## 新たな検査制度（原子力規制検査）の実施に向けた 法令類の制定及び改正とこれらに対する意見募集の結果について （実用発電用原子炉施設関係以外）（案）

令和 2 年 2 月 5 日  
原子力規制庁

(1) 外径 100~120 (W-3-00r) の管

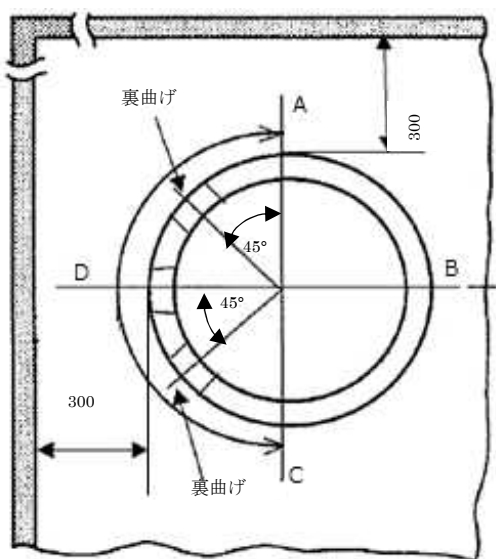
4 6	別紙-3 図3-2 a) 天井の右側の図中、「水平管では壁、鉛直管では天井」は「水平管では壁、鉛直管では床」が正しいと思われます。また、外径の記載に単位(mm)	御意見を踏まえ、別紙-3 図3-2の(1)a)において「水平管では壁、鉛直管では天井」は「水平管では壁、鉛直管では床」に修正し、同図(2)に「(単位:mm)」を追加します。
